TSK/23917/22/1109/Kon

Praha 4, Krč, Budějovická, Ke Krčské stráni, bezejmenná komunikace ozn. NN2941, parc. č. 2092/1, 2092/4, 2092/5, 2092/6, 2095/3, 3218/1 a 3313, „Bytový dům Kačerov“, včetně napojení na dopravní a technickou infrastrukturu a ZS, (investor Kačerov Property Development s.r.o.), DÚR + DSP.

Projednali jsme dokumentaci pro společné územní a stavební řízení a vydáváme toto technické stanovisko:

Průběh č.1 - pitavce budování železniční stanice
na pozemcích v ul. Budejovická
 TKV/22917/02/109/KON

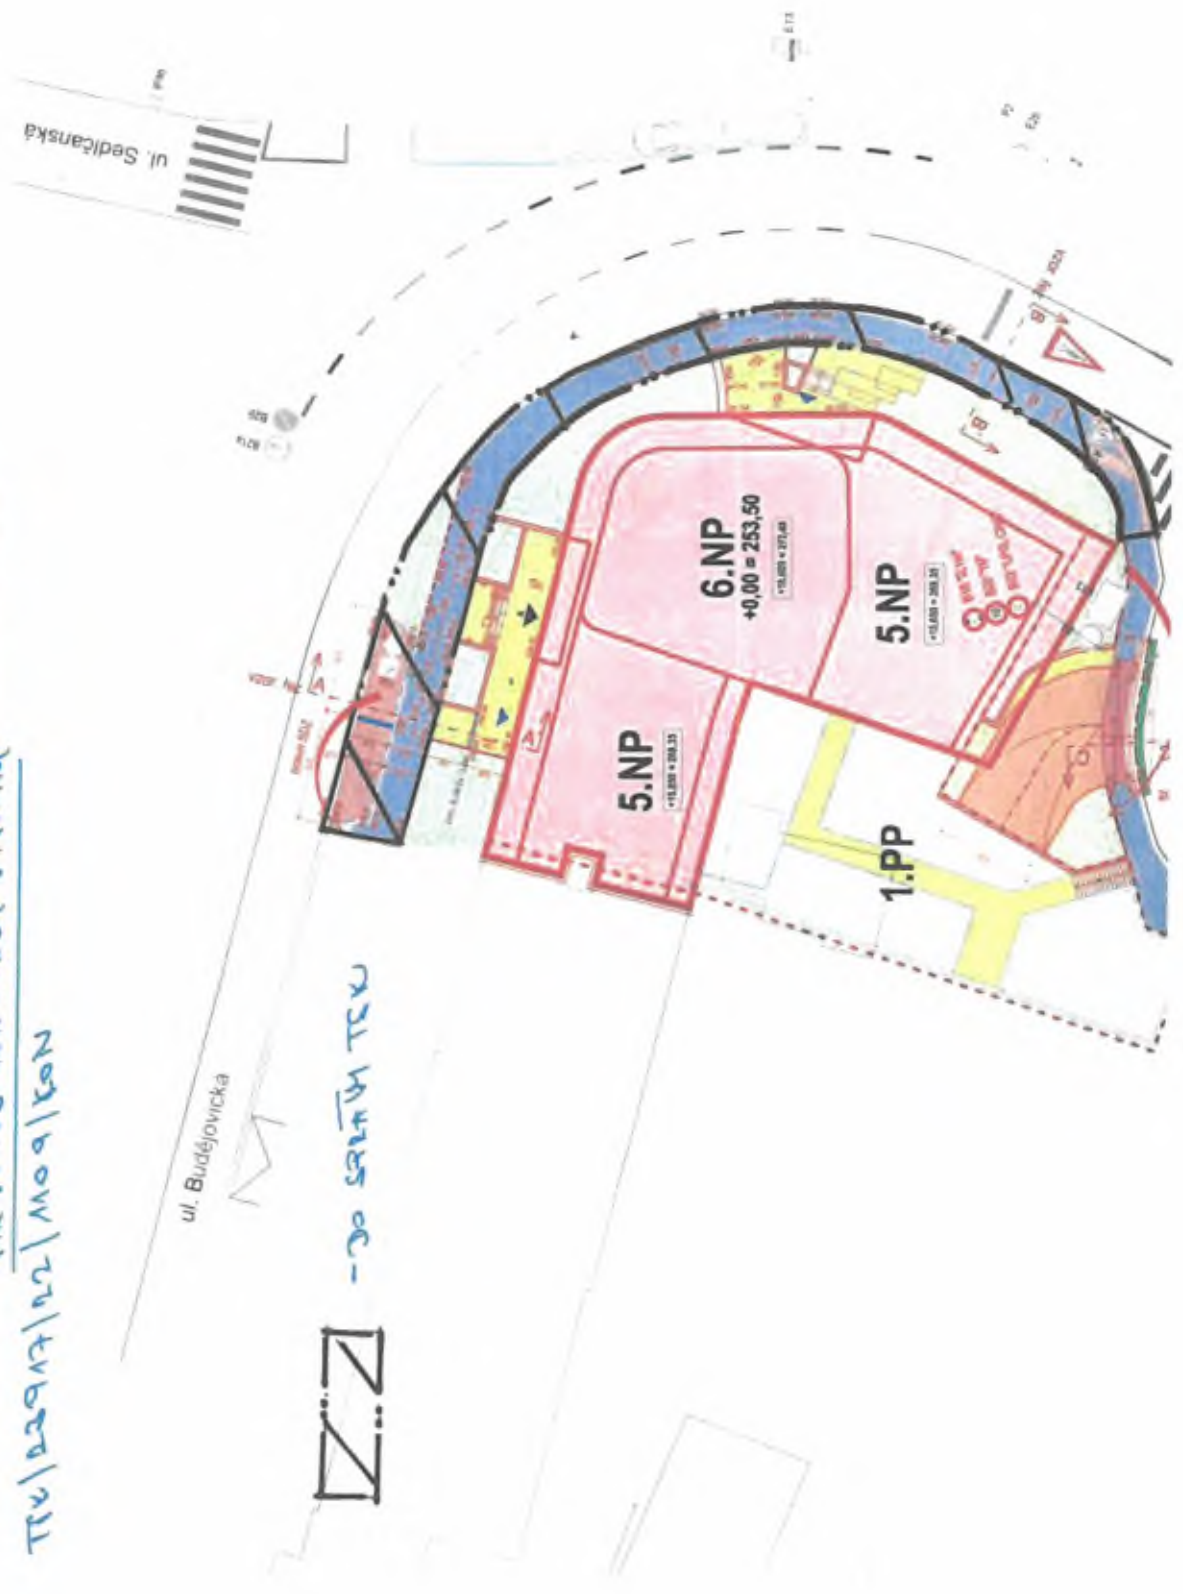
- kontrolu hutnění zásypu v rýze (ve vozovce) požadujeme provést pomocí statické zatěžovací zkoušky,
- do naší správy a údržby převezmeme pouze nově realizované úpravy komunikace Budějovická, to znamená nově zrekonstruovaný stávající (veřejný) chodník podél hranice řešeného území novostavby bytového domu a dvě nová podélná parkovací stání, včetně komunikační zeleně, prostřednictvím EVM MHMP za předpokladu vyřešení majetko-právních vztahů, a to i pro uložená vedení inženýrských sítí a pro příslušné části pozemků (viz příloha č.1 – „Situace budoucích předpokládaných majetkoprávních vztahů“),
